赤字又は赤枠：申請時の変更箇所
 青字又は青枠：補正時の変更箇所

【項目：添付書類八】

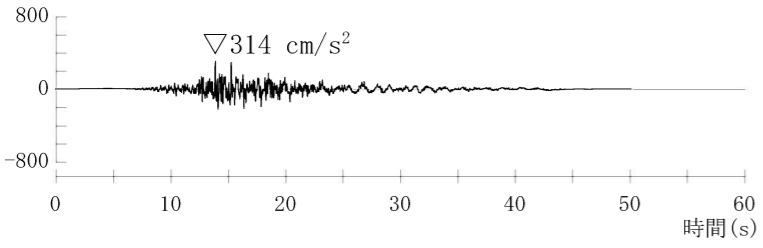
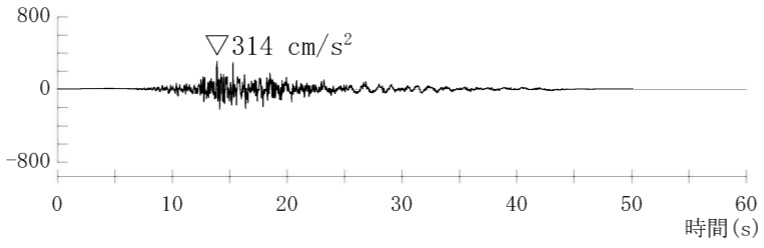
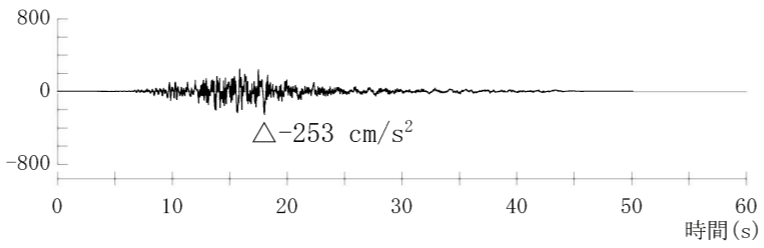
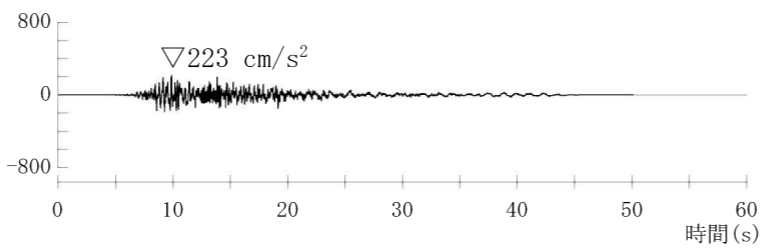
既許可 添付書類八 (令和3年4月28日許可)	当初申請 (令和3年8月23日)	補正 (令和5年10月27日)	備考
<p style="text-align: center;">新規追加</p>	<div style="border: 1px solid red; padding: 10px;"> <p>加速度 (cm/s^2)</p>  <p style="text-align: center;">加速度 (水平方向：Sd-6_H)</p> <p>加速度 (cm/s^2)</p>  <p style="text-align: center;">加速度 (鉛直方向：Sd-6_V)</p> <p style="text-align: center;">第 1.4.9 図 弾性設計用地震動 Sd-6 の時刻歴波形</p> </div>	<div style="border: 1px solid blue; padding: 10px;"> <p>加速度 (cm/s^2)</p>  <p style="text-align: center;">加速度 (水平方向：Sd-6_H)</p> <p>加速度 (cm/s^2)</p>  <p style="text-align: center;">加速度 (鉛直方向：Sd-6_V)</p> <p style="text-align: center;">第 1.4.9 図 弾性設計用地震動 Sd-6 の時刻歴波形</p> </div>	<p>・弾性設計用地震動 Sd-6 の追加、図の変更</p>

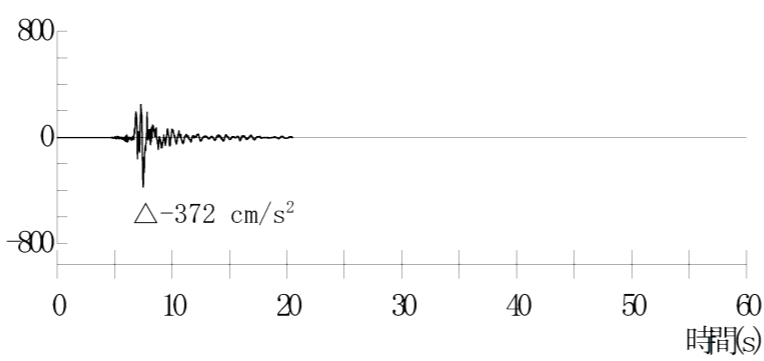
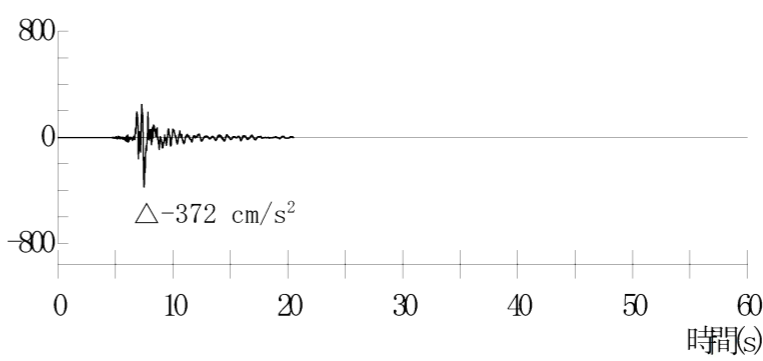
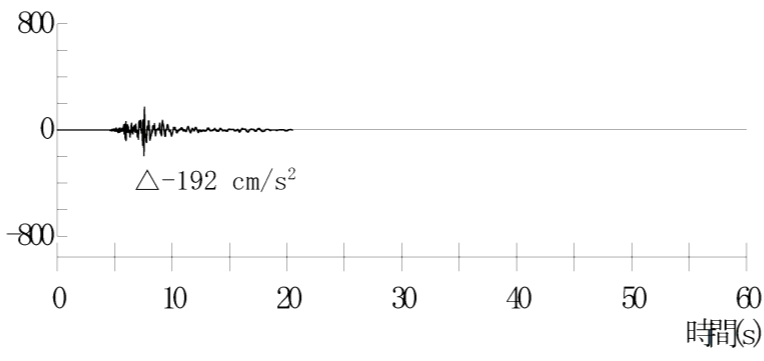
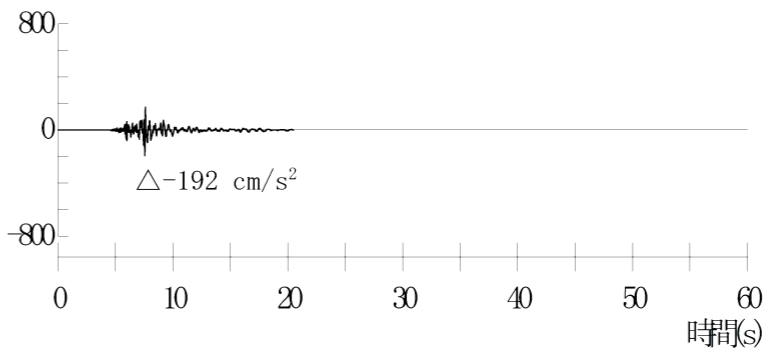
既許可 添付書類八 (令和3年4月28日許可)	当初申請 (令和3年8月23日)	補正 (令和5年10月27日)	備考																														
<div data-bbox="178 394 742 604"> <table border="0"> <tr> <td>— Sd-1_H</td> <td>— Sd-4_H</td> </tr> <tr> <td>— Sd-2_{NS}</td> <td>- - - Sd-5_{NS}</td> </tr> <tr> <td>- - - Sd-2_{EW}</td> <td>- - - Sd-5_{EW}</td> </tr> <tr> <td>- - - Sd-3_{NS}</td> <td>- - - S₁</td> </tr> <tr> <td>- - - Sd-3_{EW}</td> <td></td> </tr> </table> </div> <div data-bbox="133 630 860 1659"> </div> <div data-bbox="178 1774 816 1848"> <p>第1.4.9図 弾性設計用地震動と旧耐震指針における 基準地震動S₁の比較 (水平方向)</p> </div>	— Sd-1 _H	— Sd-4 _H	— Sd-2 _{NS}	- - - Sd-5 _{NS}	- - - Sd-2 _{EW}	- - - Sd-5 _{EW}	- - - Sd-3 _{NS}	- - - S ₁	- - - Sd-3 _{EW}		<div data-bbox="964 394 1528 604"> <table border="0"> <tr> <td>— Sd-1_H</td> <td>— Sd-4_H</td> </tr> <tr> <td>— Sd-2_{NS}</td> <td>- - - Sd-5_{NS}</td> </tr> <tr> <td>- - - Sd-2_{EW}</td> <td>- - - Sd-5_{EW}</td> </tr> <tr> <td>- - - Sd-3_{NS}</td> <td>- - - Sd-6_H</td> </tr> <tr> <td>- - - Sd-3_{EW}</td> <td>- - - S₁</td> </tr> </table> </div> <div data-bbox="934 630 1662 1659"> </div> <div data-bbox="964 1774 1617 1848"> <p>第1.4.10図 弾性設計用地震動と旧耐震指針における 基準地震動S₁の比較 (水平方向)</p> </div>	— Sd-1 _H	— Sd-4 _H	— Sd-2 _{NS}	- - - Sd-5 _{NS}	- - - Sd-2 _{EW}	- - - Sd-5 _{EW}	- - - Sd-3 _{NS}	- - - Sd-6 _H	- - - Sd-3 _{EW}	- - - S ₁	<div data-bbox="1765 394 2329 604"> <table border="0"> <tr> <td>— Sd-1_H</td> <td>— Sd-4_H</td> </tr> <tr> <td>— Sd-2_{NS}</td> <td>- - - Sd-5_{NS}</td> </tr> <tr> <td>- - - Sd-2_{EW}</td> <td>- - - Sd-5_{EW}</td> </tr> <tr> <td>- - - Sd-3_{NS}</td> <td>- - - Sd-6_H</td> </tr> <tr> <td>- - - Sd-3_{EW}</td> <td>- - - S₁</td> </tr> </table> </div> <div data-bbox="1736 630 2463 1659"> </div> <div data-bbox="1765 1774 2418 1848"> <p>第1.4.10図 弾性設計用地震動と旧耐震指針における 基準地震動S₁の比較 (水平方向)</p> </div>	— Sd-1 _H	— Sd-4 _H	— Sd-2 _{NS}	- - - Sd-5 _{NS}	- - - Sd-2 _{EW}	- - - Sd-5 _{EW}	- - - Sd-3 _{NS}	- - - Sd-6 _H	- - - Sd-3 _{EW}	- - - S ₁	<div data-bbox="2493 409 2864 483"> <p>・弾性設計用地震動 Sd-6 の追加、図の変更</p> </div>

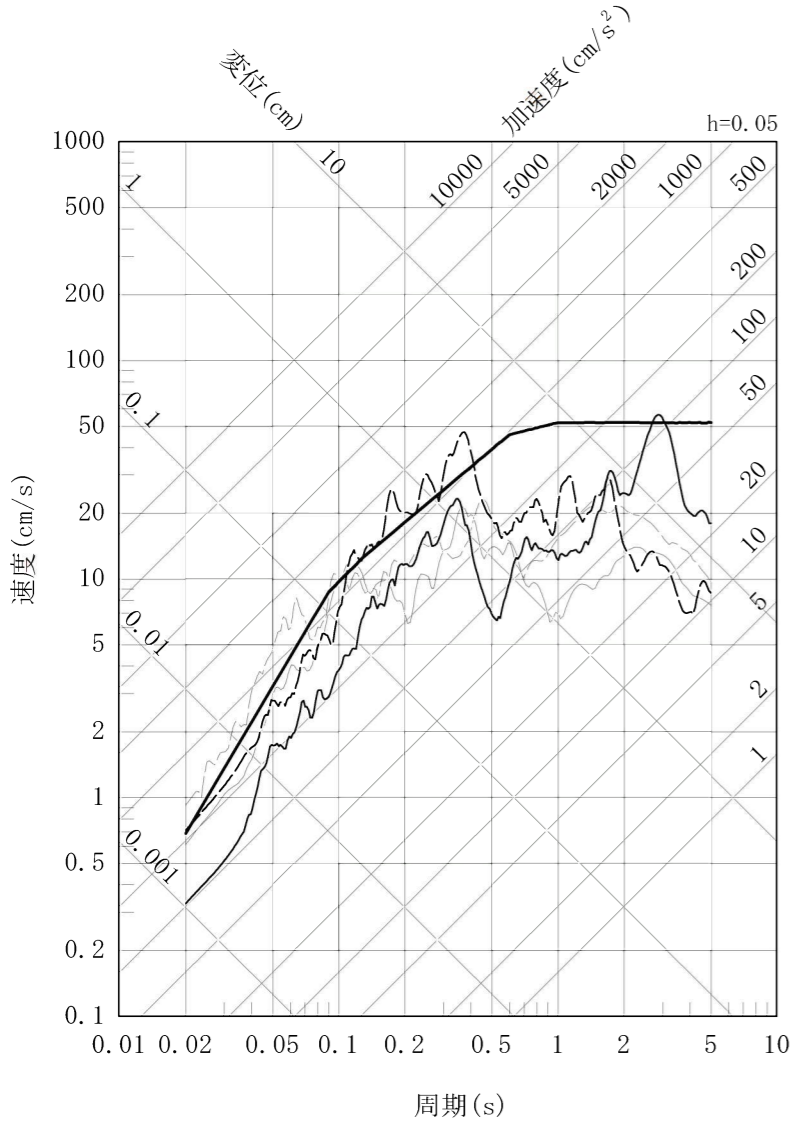
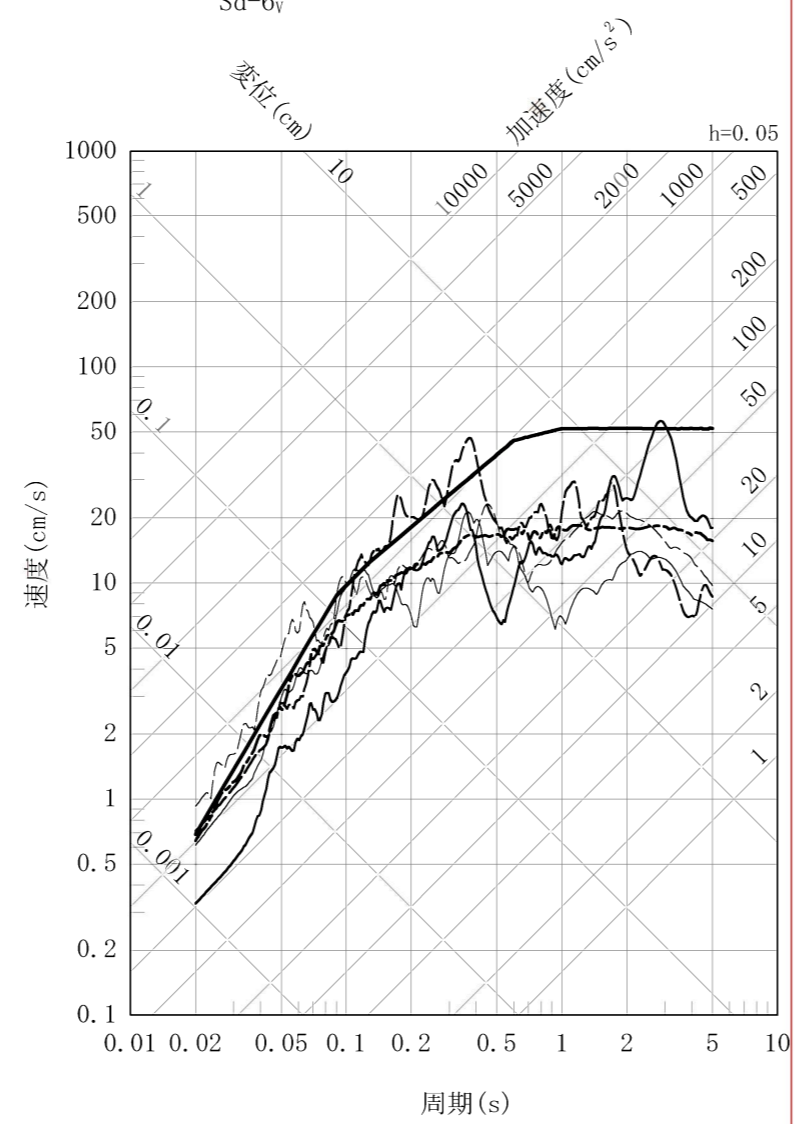
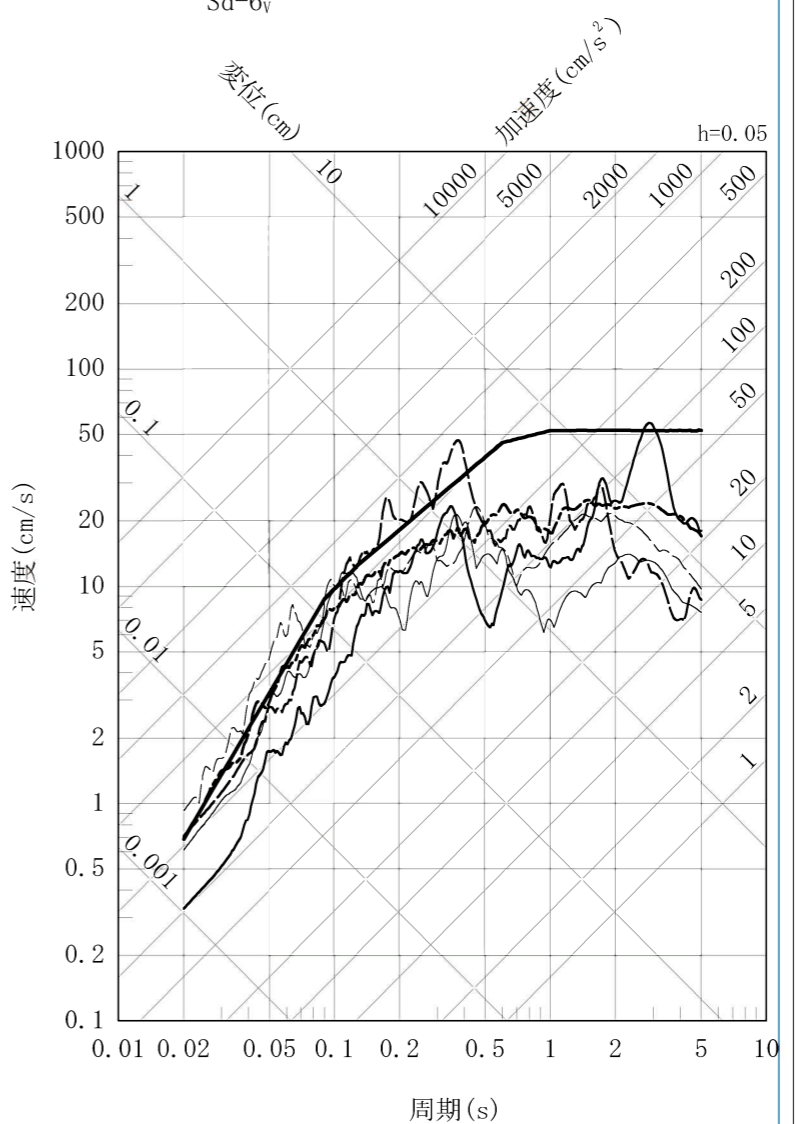
既許可 添付書類八 (令和3年4月28日許可)	当初申請 (令和3年8月23日)	補正 (令和5年10月27日)	備考
<div data-bbox="237 399 430 598" style="margin-bottom: 10px;"> <p>— Sd-1_H</p> <p>— Sd-2_{NS}</p> <p>- - - Sd-3_{NS}</p> <p>— Sd-4_H</p> <p>- - - Sd-5_{NS}</p> </div>  <p style="text-align: center;">速度 (cm/s)</p> <p style="text-align: center;">周期 (s)</p> <p style="text-align: center;">第1.4.1図 弾性設計用地震動の応答スペクトル (水平方向：NS)</p>	<div data-bbox="1053 378 1231 619" style="margin-bottom: 10px;"> <p>— Sd-1_H</p> <p>— Sd-2_{NS}</p> <p>- - - Sd-3_{NS}</p> <p>— Sd-4_H</p> <p>- - - Sd-5_{NS}</p> <p>- - - Sd-6_H</p> </div>  <p style="text-align: center;">速度 (cm/s)</p> <p style="text-align: center;">周期 (s)</p> <p style="text-align: center;">第1.4.1図 弾性設計用地震動の応答スペクトル (水平方向：NS)</p>	<div data-bbox="1825 378 2003 619" style="margin-bottom: 10px;"> <p>— Sd-1_H</p> <p>— Sd-2_{NS}</p> <p>- - - Sd-3_{NS}</p> <p>— Sd-4_H</p> <p>- - - Sd-5_{NS}</p> <p>- - - Sd-6_H</p> </div>  <p style="text-align: center;">速度 (cm/s)</p> <p style="text-align: center;">周期 (s)</p> <p style="text-align: center;">第1.4.1図 弾性設計用地震動の応答スペクトル (水平方向：NS)</p>	<p style="text-align: center;">備考</p> <p style="text-align: center; color: red;">・弾性設計用地震動 Sd-6 の追加、図の変更</p>

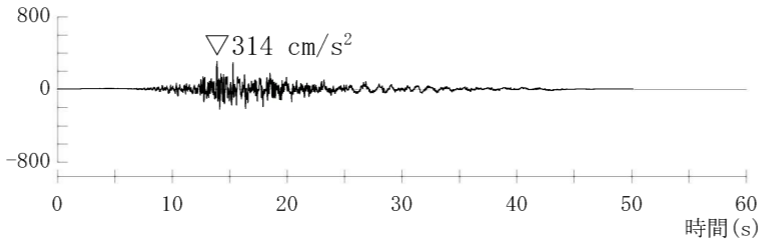
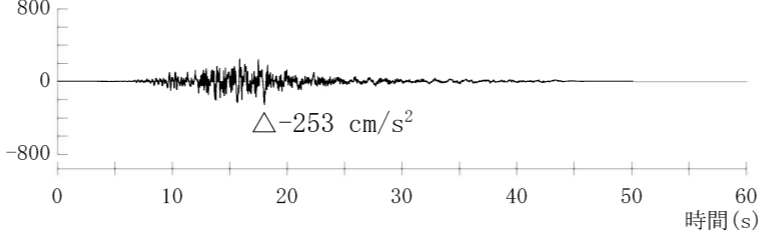
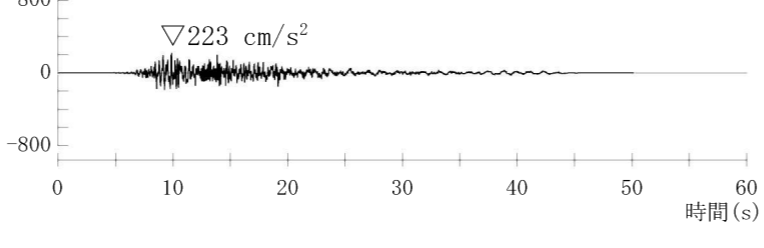
既許可 添付書類八（令和3年4月28日許可）	当初申請（令和3年8月23日）	補正（令和5年10月27日）	備考
<p style="text-align: center;">新規追加</p>	<div style="border: 1px solid red; padding: 10px;"> <p>加速度 (cm/s^2)</p>  <p style="text-align: center;">加速度（水平方向：Sd-6_H）</p> <p>加速度 (cm/s^2)</p>  <p style="text-align: center;">加速度（鉛直方向：Sd-6_V）</p> <p style="text-align: center;">第 1. 4. 9 図 弾性設計用地震動 Sd-6 の時刻歴波形</p> </div>	<div style="border: 1px solid blue; padding: 10px;"> <p>加速度 (cm/s^2)</p>  <p style="text-align: center;">加速度（水平方向：Sd-6_H）</p> <p>加速度 (cm/s^2)</p>  <p style="text-align: center;">加速度（鉛直方向：Sd-6_V）</p> <p style="text-align: center;">第 1. 4. 9 図 弾性設計用地震動 Sd-6 の時刻歴波形</p> </div>	<p>・弾性設計用地震動 Sd-6 の追加、図の変更</p>

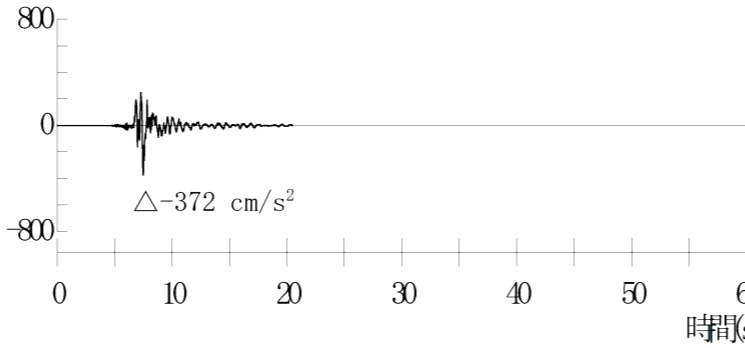
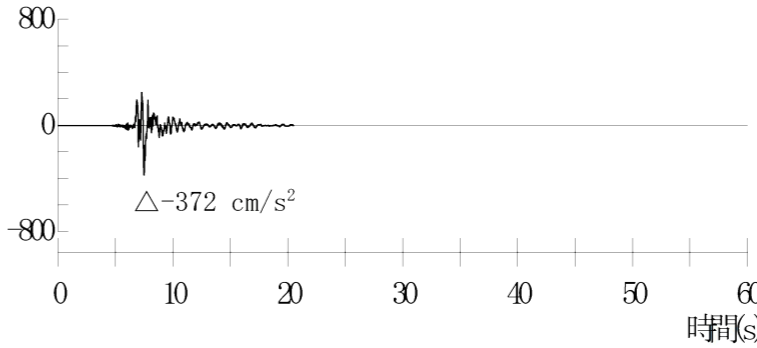
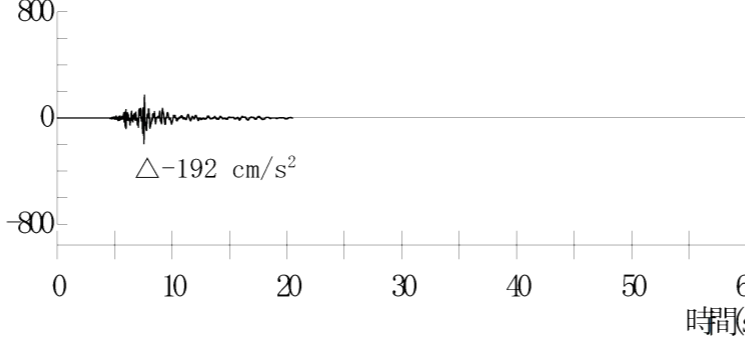
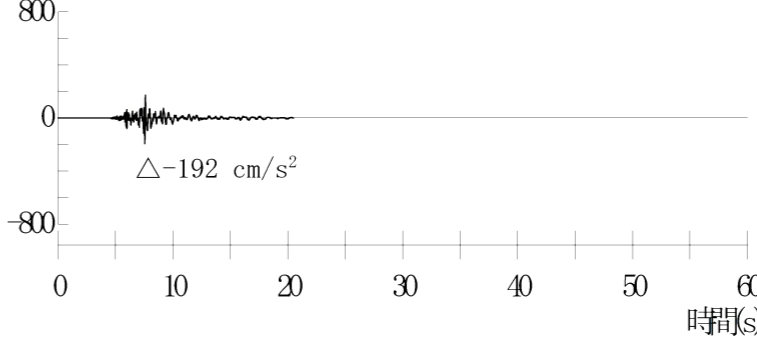
既許可 添付書類八 (令和3年4月28日許可)	当初申請 (令和3年8月23日)	補正 (令和5年10月27日)	備考																														
<div data-bbox="178 388 742 609"> <table border="0"> <tr> <td>— Sd-1_H</td> <td>— Sd-4_H</td> </tr> <tr> <td>— Sd-2_{NS}</td> <td>- - - Sd-5_{NS}</td> </tr> <tr> <td>- - - Sd-2_{EW}</td> <td>- - - Sd-5_{EW}</td> </tr> <tr> <td>- - - Sd-3_{NS}</td> <td>- - - S₁</td> </tr> <tr> <td>- - - Sd-3_{EW}</td> <td></td> </tr> </table> </div>  <p data-bbox="178 1774 816 1848">第1.4.9図 弾性設計用地震動と旧耐震指針における基準地震動S₁の比較 (水平方向)</p>	— Sd-1 _H	— Sd-4 _H	— Sd-2 _{NS}	- - - Sd-5 _{NS}	- - - Sd-2 _{EW}	- - - Sd-5 _{EW}	- - - Sd-3 _{NS}	- - - S ₁	- - - Sd-3 _{EW}		<div data-bbox="964 388 1528 609"> <table border="0"> <tr> <td>— Sd-1_H</td> <td>— Sd-4_H</td> </tr> <tr> <td>— Sd-2_{NS}</td> <td>- - - Sd-5_{NS}</td> </tr> <tr> <td>- - - Sd-2_{EW}</td> <td>- - - Sd-5_{EW}</td> </tr> <tr> <td>- - - Sd-3_{NS}</td> <td>- - - Sd-6_H</td> </tr> <tr> <td>- - - Sd-3_{EW}</td> <td>- - - S₁</td> </tr> </table> </div>  <p data-bbox="964 1774 1602 1848">第1.4.10図 弾性設計用地震動と旧耐震指針における基準地震動S₁の比較 (水平方向)</p>	— Sd-1 _H	— Sd-4 _H	— Sd-2 _{NS}	- - - Sd-5 _{NS}	- - - Sd-2 _{EW}	- - - Sd-5 _{EW}	- - - Sd-3 _{NS}	- - - Sd-6 _H	- - - Sd-3 _{EW}	- - - S ₁	<div data-bbox="1751 388 2315 609"> <table border="0"> <tr> <td>— Sd-1_H</td> <td>— Sd-4_H</td> </tr> <tr> <td>— Sd-2_{NS}</td> <td>- - - Sd-5_{NS}</td> </tr> <tr> <td>- - - Sd-2_{EW}</td> <td>- - - Sd-5_{EW}</td> </tr> <tr> <td>- - - Sd-3_{NS}</td> <td>- - - Sd-6_H</td> </tr> <tr> <td>- - - Sd-3_{EW}</td> <td>- - - S₁</td> </tr> </table> </div>  <p data-bbox="1751 1774 2389 1848">第1.4.10図 弾性設計用地震動と旧耐震指針における基準地震動S₁の比較 (水平方向)</p>	— Sd-1 _H	— Sd-4 _H	— Sd-2 _{NS}	- - - Sd-5 _{NS}	- - - Sd-2 _{EW}	- - - Sd-5 _{EW}	- - - Sd-3 _{NS}	- - - Sd-6 _H	- - - Sd-3 _{EW}	- - - S ₁	<p data-bbox="2493 409 2849 483">・弾性設計用地震動 Sd-6 の追加、図の変更</p>

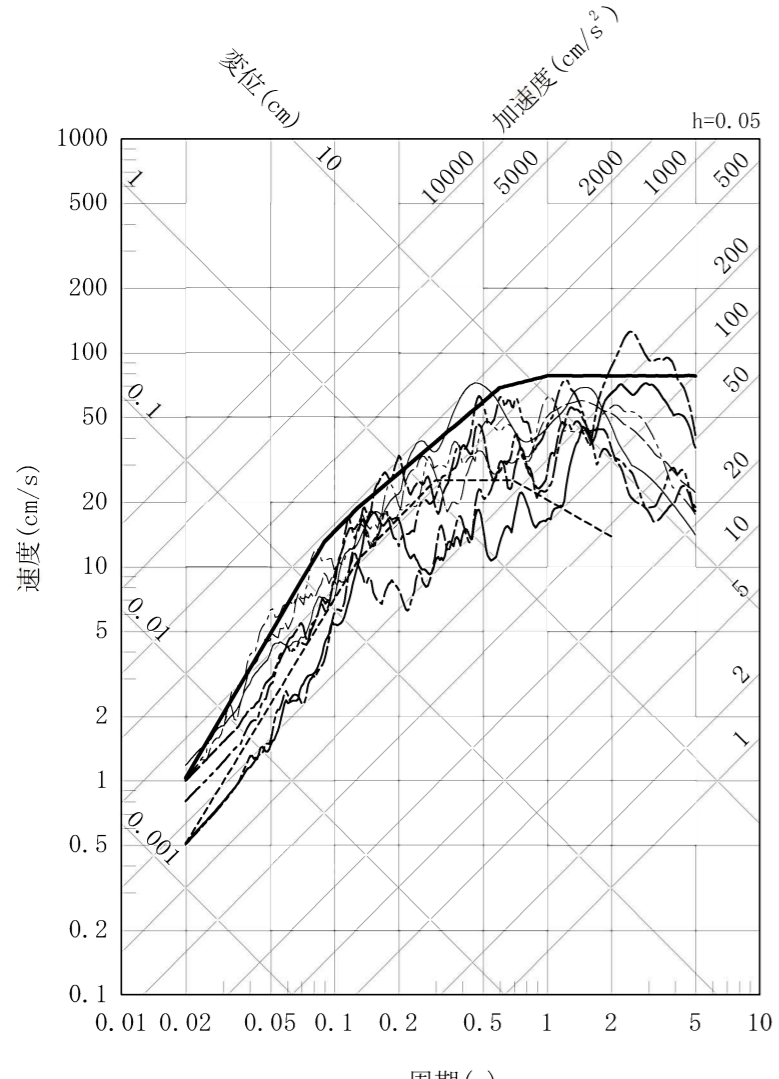
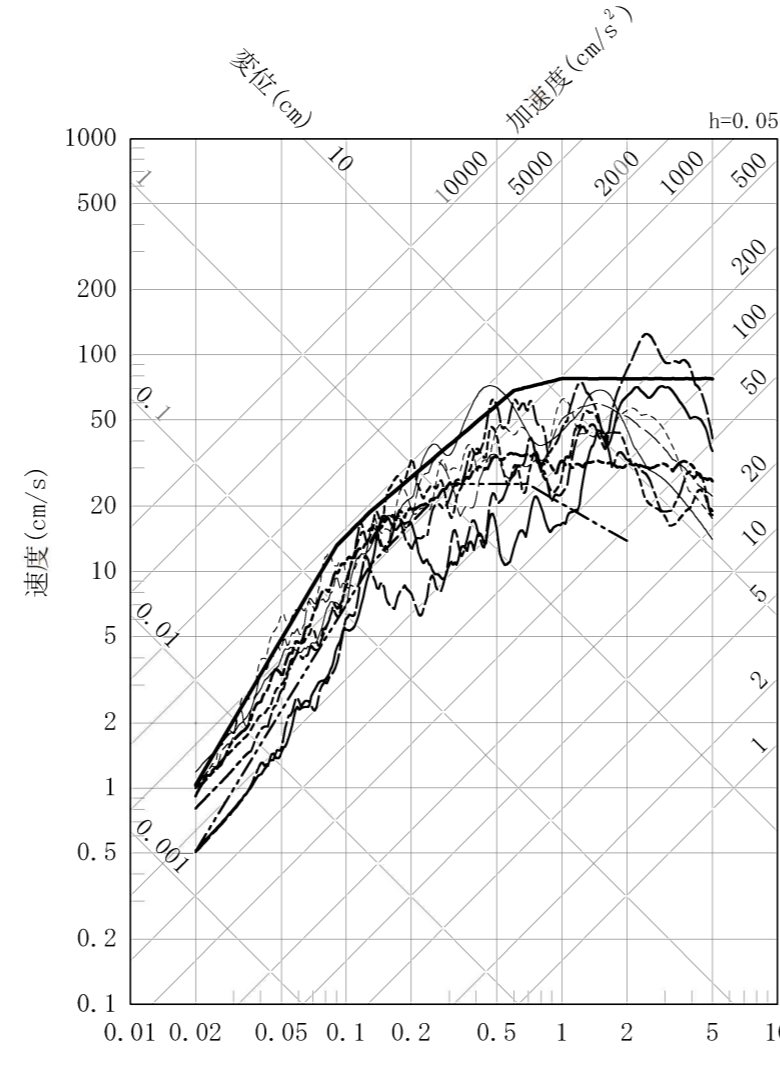
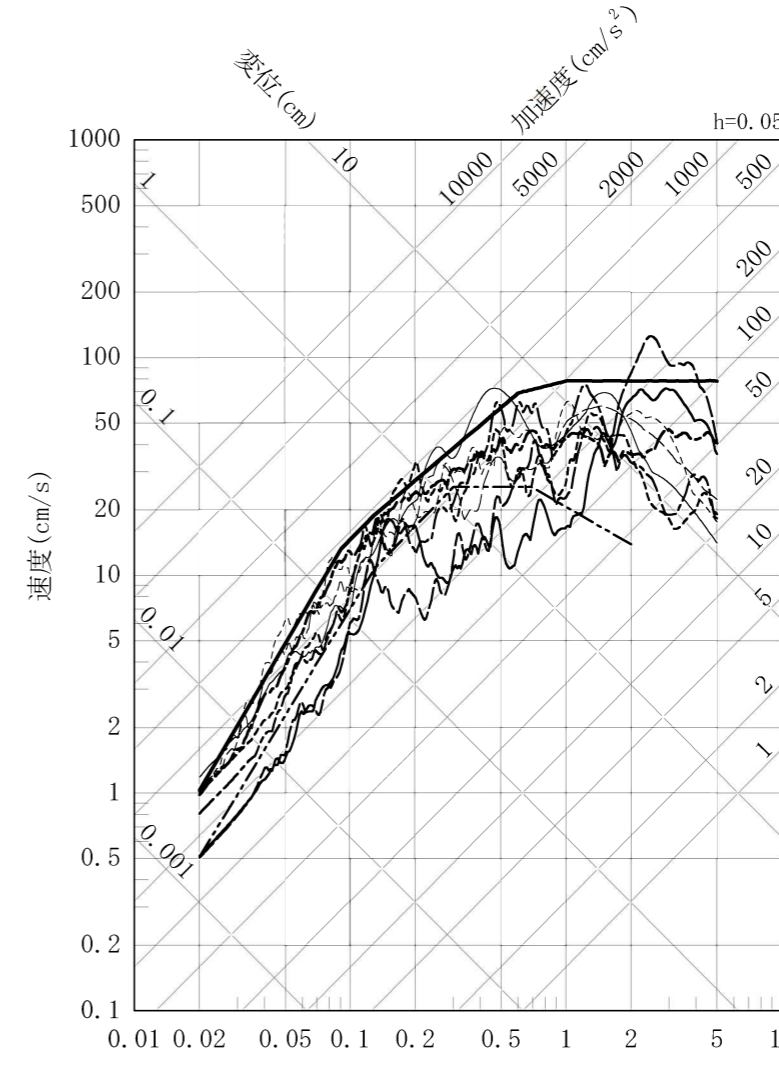
既許可 添付書類八 (令和3年4月28日許可)	当初申請 (令和3年8月23日)	補正 (令和5年10月27日)	備考
<div data-bbox="142 325 863 556"> <p>— Sd-1_v — 10⁻³一様ハザードスペクトル — Sd-2_{UD} - - - 10⁻⁴一様ハザードスペクトル - - - Sd-3_{UD} - - - 10⁻⁵一様ハザードスペクトル — Sd-4_v - - - 10⁻⁶一様ハザードスペクトル - - - Sd-5_{UD}</p> </div> <div data-bbox="133 693 875 1753"> </div> <div data-bbox="112 1816 884 1932"> <p>第1.4.11図 弾性設計用地震動の応答スペクトル及び解放基盤表面における地震動の一様ハザードスペクトルの比較 (鉛直方向)</p> </div>	<div data-bbox="937 325 1659 598"> <p>— Sd-1_v — 10⁻³一様ハザードスペクトル — Sd-2_{UD} - - - 10⁻⁴一様ハザードスペクトル - - - Sd-3_{UD} - - - 10⁻⁵一様ハザードスペクトル — Sd-4_v - - - 10⁻⁶一様ハザードスペクトル - - - Sd-5_{UD} - - - Sd-6_v</p> </div> <div data-bbox="934 693 1676 1753"> </div> <div data-bbox="905 1816 1676 1932"> <p>第 1.4.12 図 弾性設計用地震動の応答スペクトル及び解放基盤表面における地震動の一様ハザードスペクトルの比較 (鉛直方向)</p> </div>	<div data-bbox="1724 325 2445 598"> <p>— Sd-1_v — 10⁻³一様ハザードスペクトル — Sd-2_{UD} - - - 10⁻⁴一様ハザードスペクトル - - - Sd-3_{UD} - - - 10⁻⁵一様ハザードスペクトル — Sd-4_v - - - 10⁻⁶一様ハザードスペクトル - - - Sd-5_{UD} - - - Sd-6_v</p> </div> <div data-bbox="1721 693 2463 1753"> </div> <div data-bbox="1691 1816 2463 1932"> <p>第 1.4.12 図 弾性設計用地震動の応答スペクトル及び解放基盤表面における地震動の一様ハザードスペクトルの比較 (鉛直方向)</p> </div>	<div data-bbox="2493 409 2834 483"> <p>・弾性設計用地震動 Sd-6 の追加、図の変更</p> </div>
